310. Agrícola Las Loicas Limitada (José Joaquín González Errázuriz)

Sr. Jorge Troncoso Contreras.
Director Ejecutivo.
Dirección Ejecutiva.
Servicio de Evaluación Ambiental.
Santiago, Chile.
PRESENTE. -
REF.: Presenta Observaciones en EIA "Plan de Expansión Chile LT 2X500 Kv CardonesPolpaico".
De mi consideración:

I. DESCRIPCIÓN DEL PROYECTO: Capítulo 1 del EIA

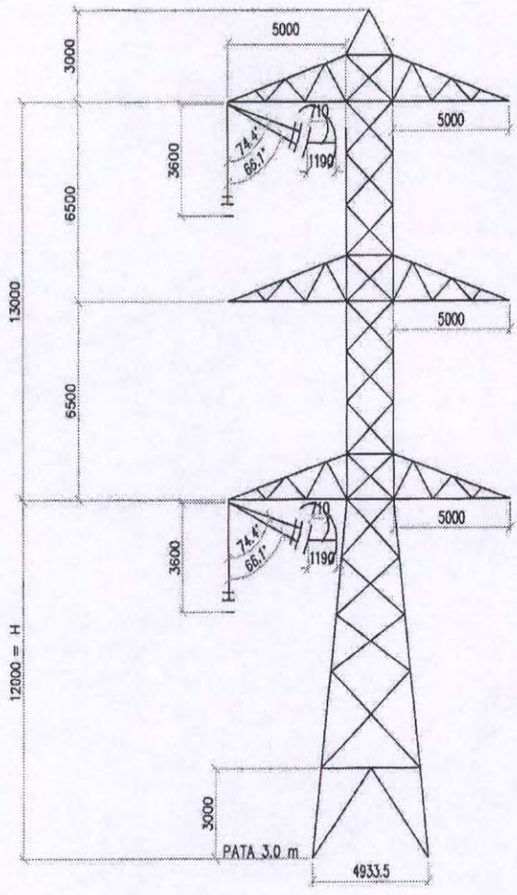
2. Ni en el Capítulo Descripción de Proyecto, ni en el Anexo 1, se indican la altura definitiva de cada una de las torres que contempla la Línea de Transmisión. En la solicitud de concesión definitiva se informan alturas entre 48 y 70 metros, según la familia o tipo de torres a utilizar. Se solicita al Titular precisar en éste instancia, los tipos de torres a utilizar, las alturas definitivas de las mismas y la ubicación exacta de cada una de ellas. Lo anterior, dado que según sean los distintos tipos de torres, sus alturas, se generan mayores o menores impactos ambientales.

Esta Dirección Ejecutiva considera pertinente la observación, toda vez que hace referencia a aspectos ambientales del proyecto en evaluación.

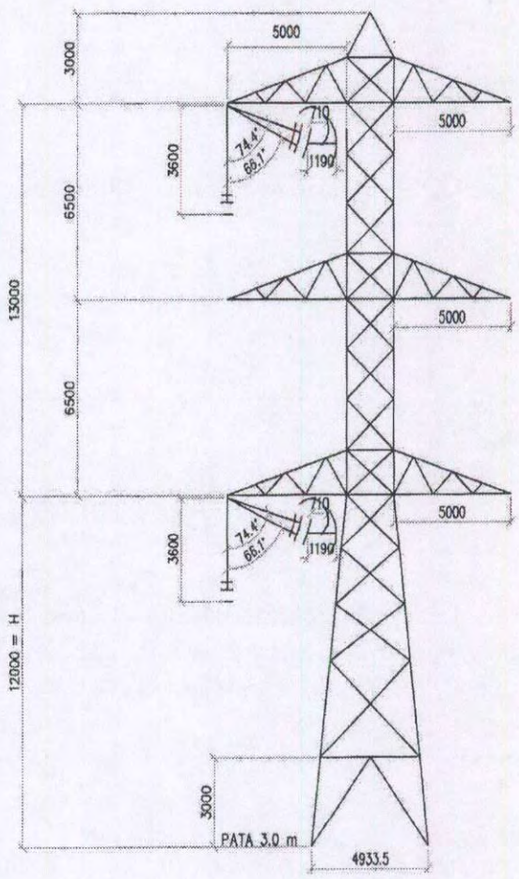
9. Ni en el Capítulo Descripción de Proyecto, ni en el Anexo 1, se indican la altura definitiva de cada una de las torres que contempla la Línea de Transmisión. En la solicitud de concesión

definitiva se informan alturas entre 48 y 70 metros, según la familia o tipo de torres a utilizar. Se solicita al Titular precisar en éste instancia, los tipos de torres a utilizar, las alturas definitivas de las mismas y la ubicación exacta de cada una de ellas. Lo anterior, dado que según sean los distintos tipos de torres, sus alturas, se generan mayores o menores impactos ambientales.
